Keuringsverslag van een elektrische laagspanning- en zeer lage spanningsinstallatie

NIET CONFORM

Straatnaam Houtenmolenstraat
Huisnummer 30
Busnummer
Postcode 2880
Gemeente BORNEM
Land België

Controlebezoek van een oude huishoudelijke elektrische installatie van een wooneenheid bij verkoop op vraag van de verkoper volgens (KB 08/09/2019) - AREI Boek 1- 8.4.2. en 8.2.1. en 4.2.4.3.

Afbeelding schakel- en verdeelbord:

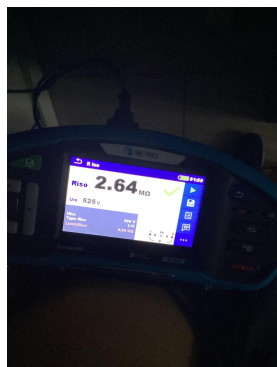
12.03 Eén of meerdere differentieelstroombeschermingsinrichtingen werken niet met testknop en/of stroominjectie. (Boek 1 Onderafdeling 6.5.7.2)

13.08 Een demonteerbaar aansluitstuk (aardingsonderbreker) dient aangebracht te worden in de aardgeleider teneinde de meting van de aardweerstand mogelijk te maken. (Boek 1 Onderafdeling 5.4.3.5.)

14.01 Hoofdequipotentiaal verbindingen dienen verwezenlijkt te worden, ontbreken, zijn niet geel-groen, onvolledig, <6mm². (Boek 1 Onderafdeling 5.4.4.1. en 5.1.6.2)

15.09 De genaakbare, naakte onder spanning staande delen zijn onvoldoende afgeschermd. (Boek 1 Afdeling 5.1.4. en 4.2.2.3.)

15.13 De nominale spanning dient duidelijk vermeld te worden op een oordeelkundig gekozen plaats. (Boek 1 Onderafdeling 3.1.3.3.)

15.14 Een alpolige scheidingsschakelaar is te voorzien om bord volledig spanningsloos te kunnen zetten. (Boek 1 Onderafdeling 5.3.5.1.B. en nota)

De 300mA en 30mA differentieel staan parallel

19.13 Toestellen zonder bodem moeten bevestigd worden op aangepaste montageplaten. (Boek 1 Afdeling 5.1.4. en 5.3.5.2. en 5.3.5.4.)
